Frapna Drôme Nature  
Environnement

Monsieur le Président  
de la **Commission d'Enquête publique**  
**des deux demi-échangeurs de A 7 Nord**  
**à Saint Barthélémy de Vals et Saint Rambert d'Albon**

**Objet : Contribution Frapna Drôme Nature Environnement  
à l'Enquête publique environnementale unique  
(arrêté préfectoral du 17 juillet 2024 – Drôme)**

Figure 5. Carte des trafics TMJA 2025 attendus avec le diffuseur de Porte de Drôme-Ardèche – Scénario AME

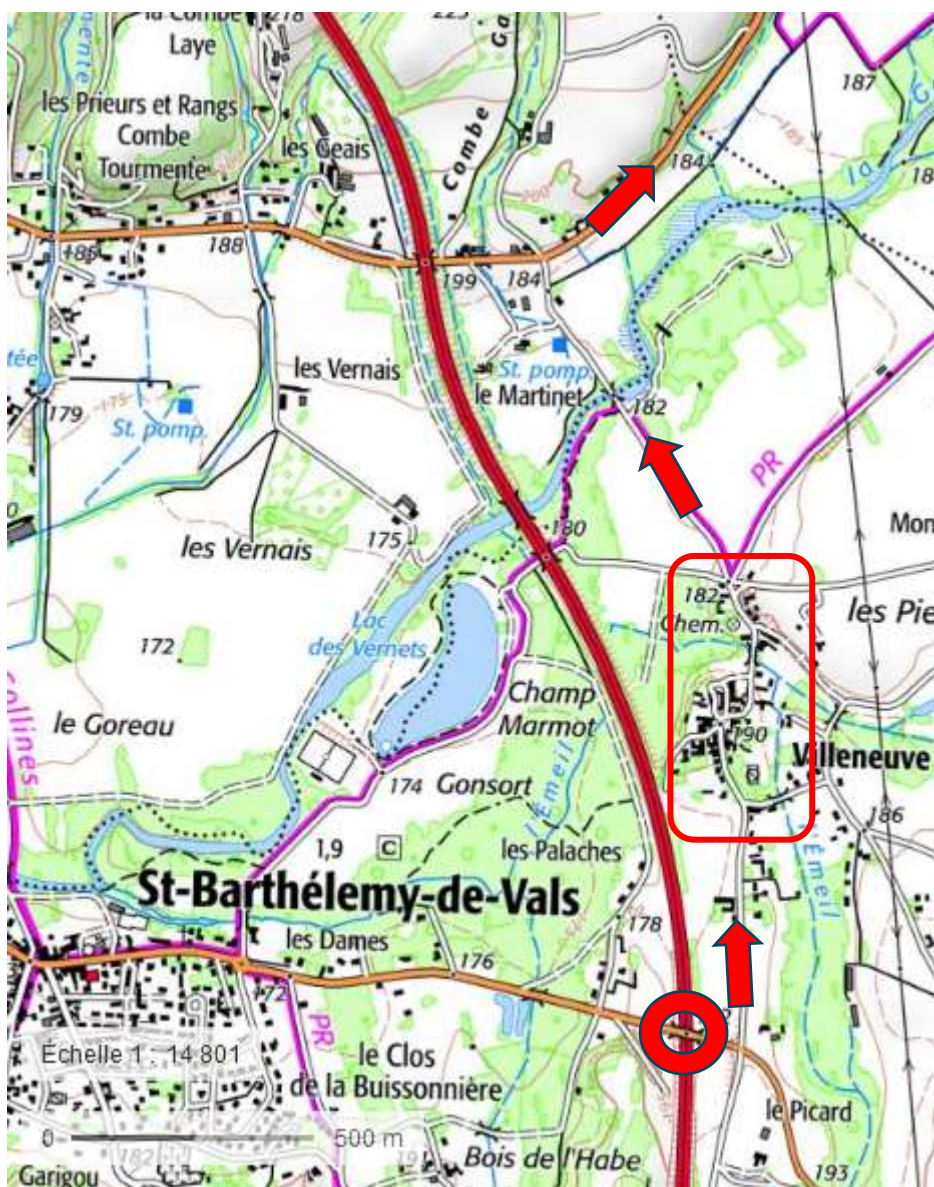
Les usagers d'Annonay (**trafic attendu 8,6 % de 11 300 soit 1 000 véhicules/jour**) qui sortent aujourd'hui à l'échangeur de Chanas seraient transférés sur le nouveau demi-échangeur de St-Rambert. Ils vont emprunter la petite RD122b, traverser Bancel, puis Andancette, la RD1, le vieux pont Marc Seguin sur le Rhône, Andance. Vinci se permet pourtant d'affirmer que le trafic transitant par Andance va être réduit (route « verte ») : ceci est contraire au bon sens des automobilistes.

Les usagers de Romans-sur-Isère (**trafic attendu 21,8 % de 11 300 soit 2 500 véhicules/jour**) vont emprunter les petites RD112 et RD53 et traverser les villages de Bren, St-Donat, Peyrins...

Vinci prévoit une augmentation de trafic (non précisée) sur la RD51 (route « rouge ») :

→ Si le trafic sur les réseaux secondaires au sortir des échangeurs de Chanas et de Tain-l'Hermitage va certainement être réduit, en revanche le trafic sur les réseaux secondaires au sortir des nouveaux demi-échangeurs (RD 122b, 1, 51, 112, 53...) va subir des augmentations de 1 000 à 2 500 véhicules/jour alors que ces réseaux ne sont absolument pas calibrés pour un tel trafic.

L'argument de l'éventuelle réduction du trafic qui reste à prouver sur certaines portions de la RN7 (et une augmentation de trafic prévue sur une autre portion de la RN7) cache une augmentation catastrophique et ingérable sur le reste des réseaux secondaires.
